**AVIS RELATIF A LA PROTECTION
CONTRE LES EVENTUELS EFFETS NOCIFS ET NUISANCES
PROVOQUES PAR LES RAYONNEMENTS NON IONISANTS
GENERES PAR DES ANTENNES EMETTRICES STATIONNAIRES**

Commune : PONT-A-CELLES - Exploitant : ORANGE

Référence exploitant : 675C1_1/32675C1_1/42675C1_1/52675C1_1

Rapport n° 683 / 2023

Figure 1 : Vue en plan des lieux de séjour et des points de contrôle

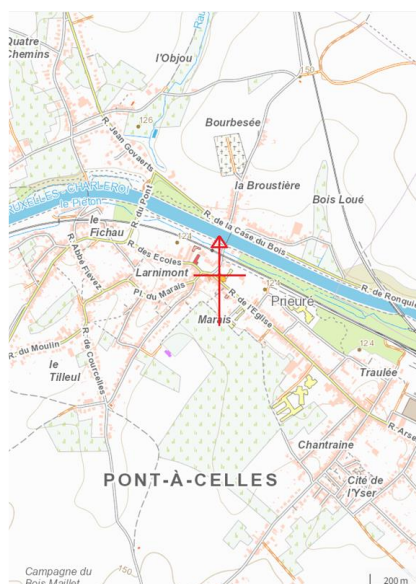
- le numéro du point de contrôle repris sur un des plans de la figure 1;
- le numéro du LS dans lequel se trouve le point de contrôle de la 1^{ère} colonne ;
- l'atténuation d'obstacle prise en compte pour le calcul de l'indice d'exposition dans le LS ;
- le résultat du calcul de l'indice d'exposition.

En ce qui concerne les antennes de l'installation mentionnées dans le tableau 1, la distance maximale à laquelle la limite pourrait être atteinte, à l'extérieur, est égale à 71,6 m. S'il n'y a pas de LS à une distance inférieure, les antennes respectent forcément la limite d'immission.

Dans le cas des LS situés à l'intérieur des bâtiments, une atténuation d'obstacle est prise en compte et il en résulte que la distance maximale à laquelle la limite pourrait être atteinte se réduit à 50,7 m.

Les résultats de l'évaluation décrite au paragraphe 4 indiquent que les antennes émettrices stationnaires de l'installation faisant l'objet du présent avis ne produisent pas, dans un lieu de séjour, un rayonnement électromagnétique maximum supérieur aux limites fixées à l'article 4 du décret.

En conclusion, les antennes émettrices stationnaires faisant partie de l'installation référencée dans le paragraphe 2 et dont les caractéristiques techniques sont résumées dans le tableau 1 **respectent les limites d'immission** fixées à l'article 4 du décret du 8 décembre 2022 (M.B. du 16.12.2022) modifiant le décret du 3 avril 2009 relatif à la protection contre les éventuels effets nocifs et nuisances provoqués par les rayonnements non ionisants générés par des antennes émettrices stationnaires.
